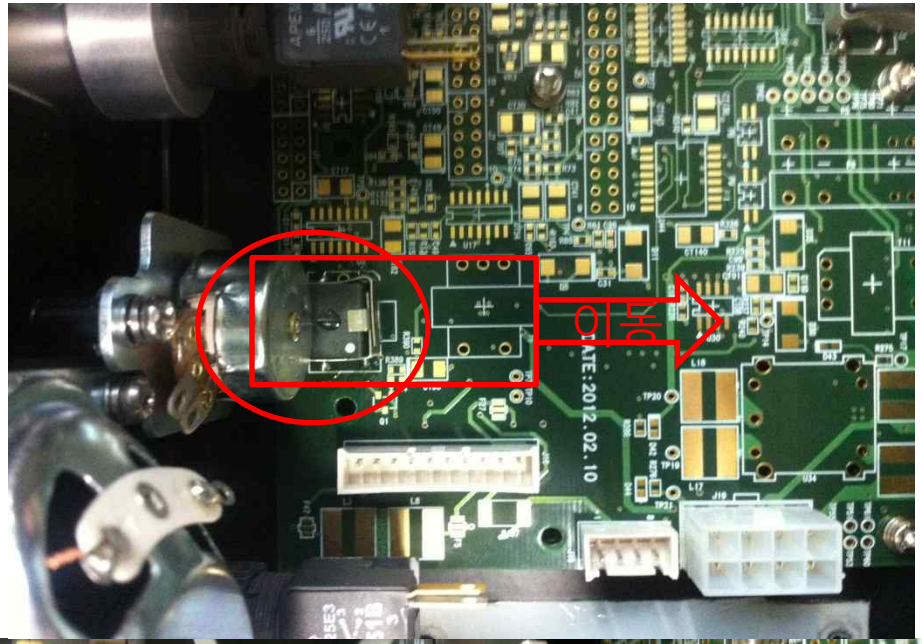
이부분은
그냥 진행 하겠습니다.

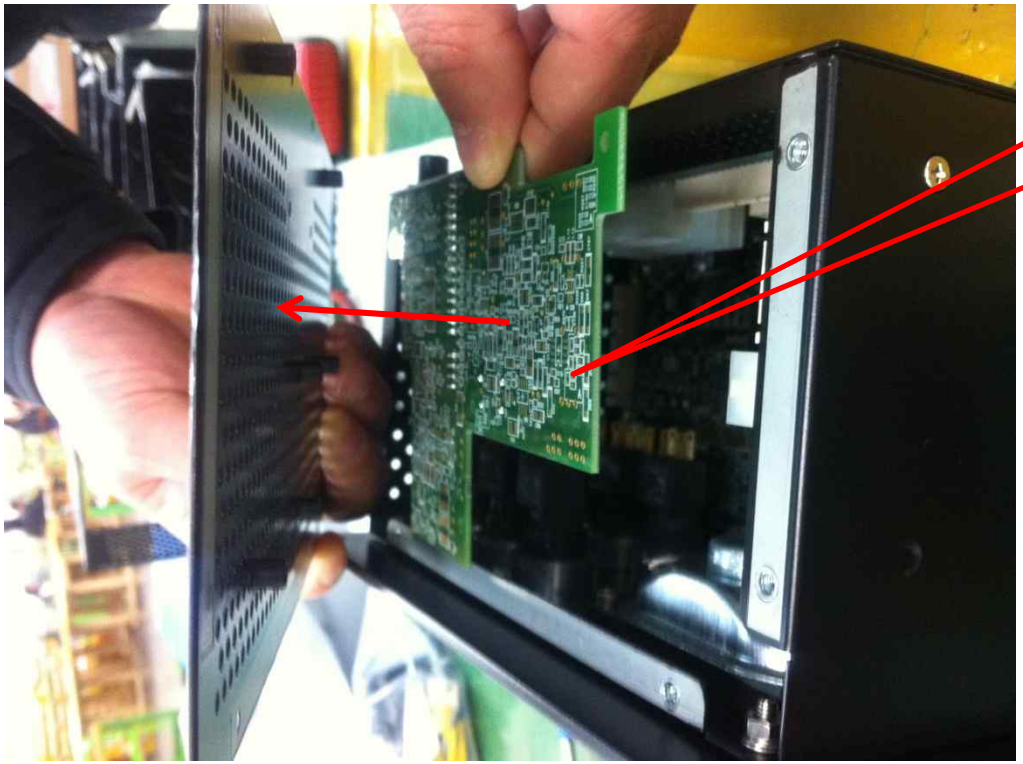
TOP PCB를 DPO 커버에 취부할 예정 입니다.

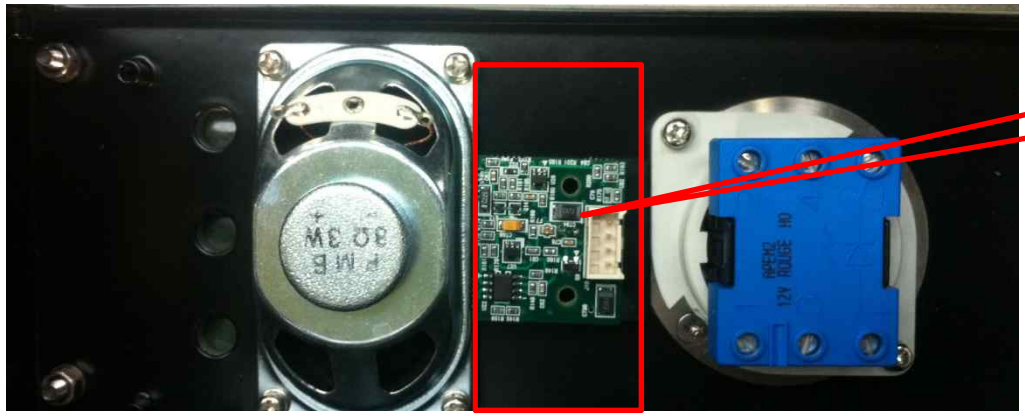
PCB를 옆으로 크게 작성하여 바닥에 부품을 위로 올려 주세요.

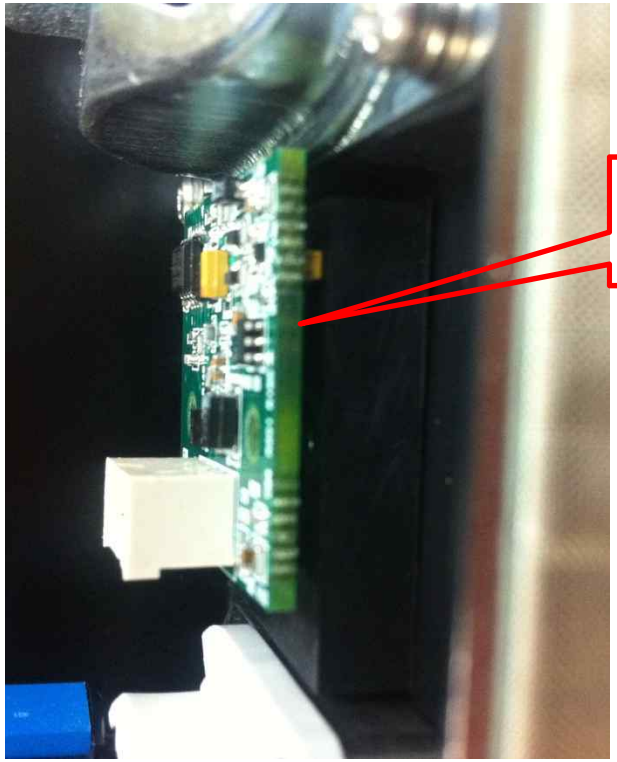
바닥 부분이 사이가 발생 합니다.

바닥 부분에 부품이 있어 취부에 문제가 있습니다.

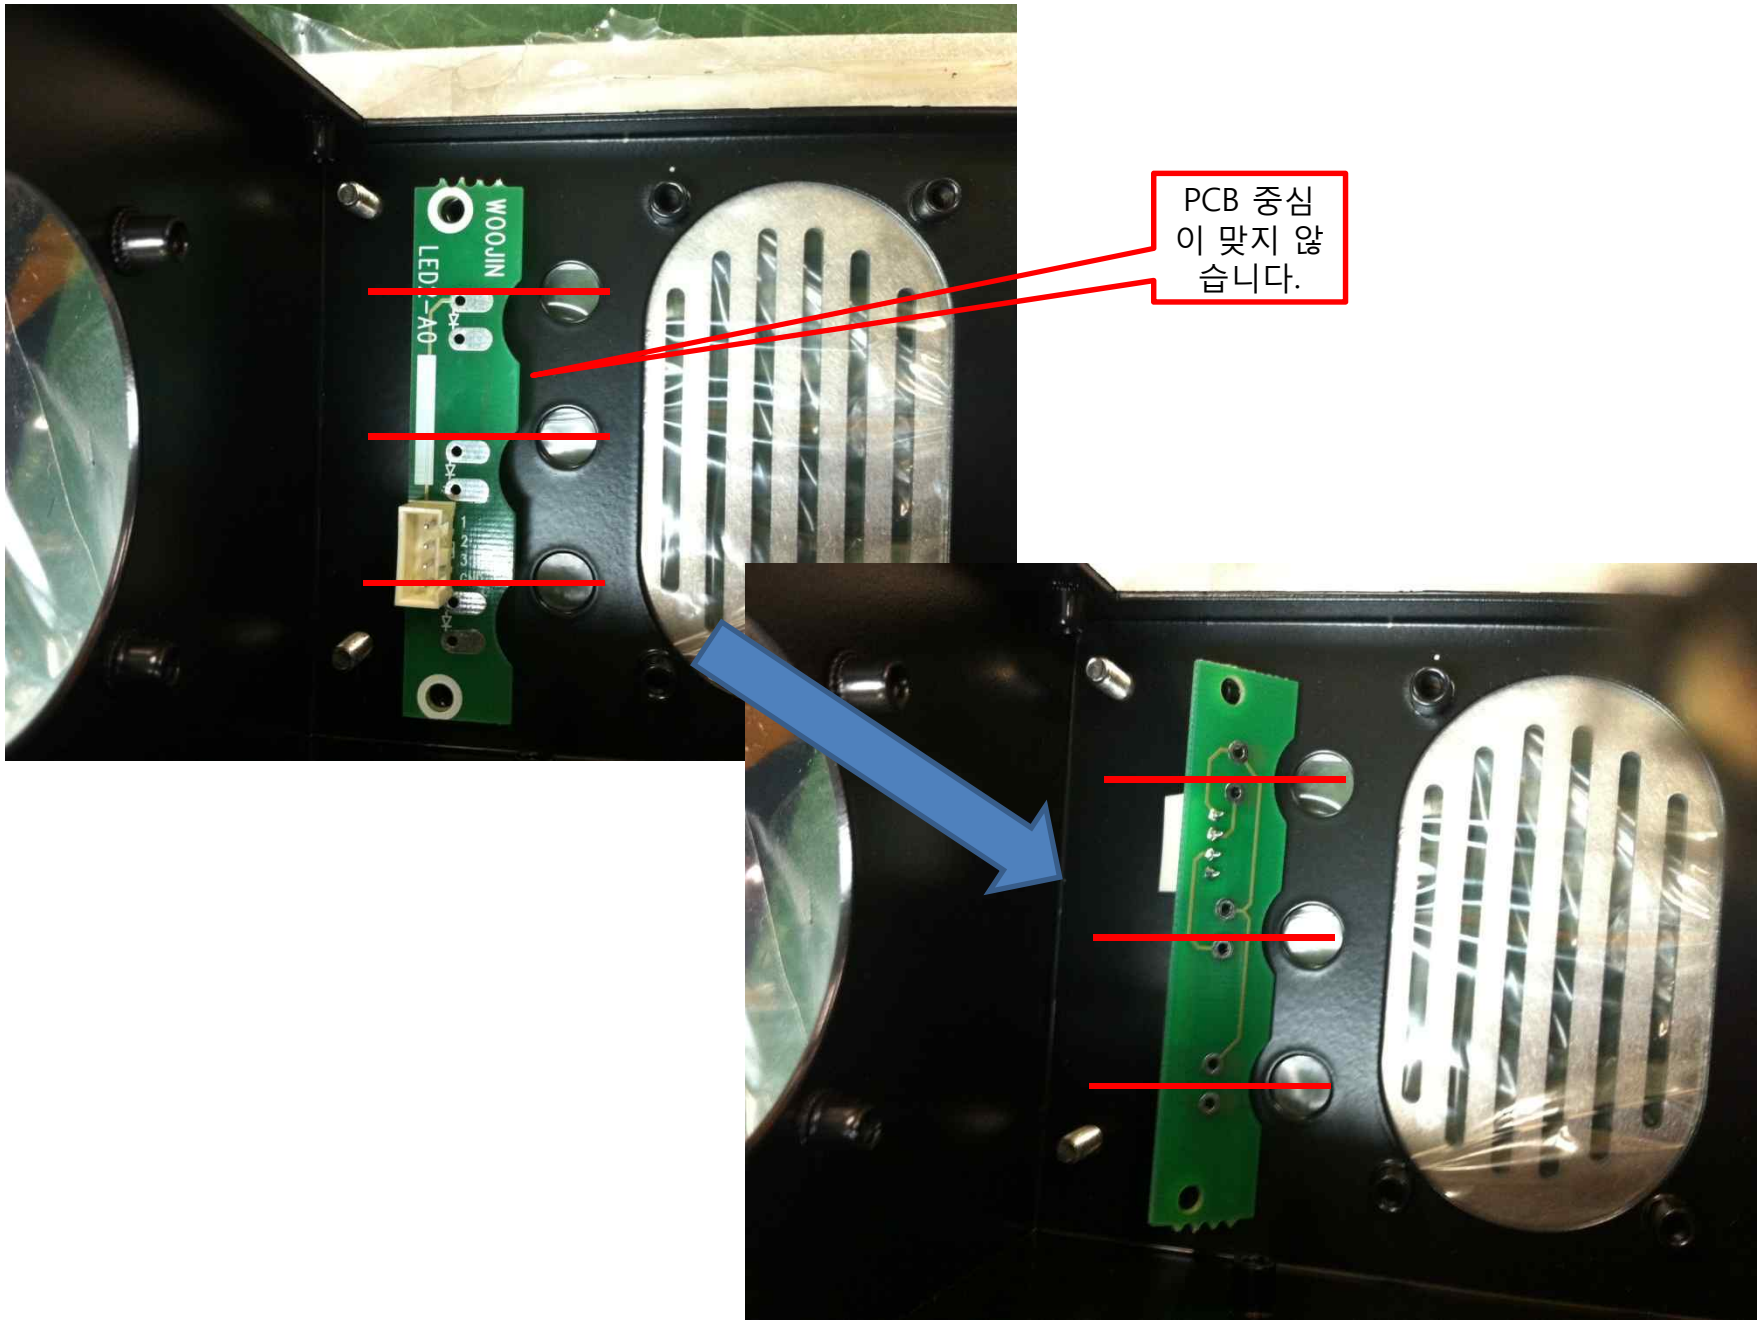
WOOJIN
PCB 중심
이 맞지 않
습니다.
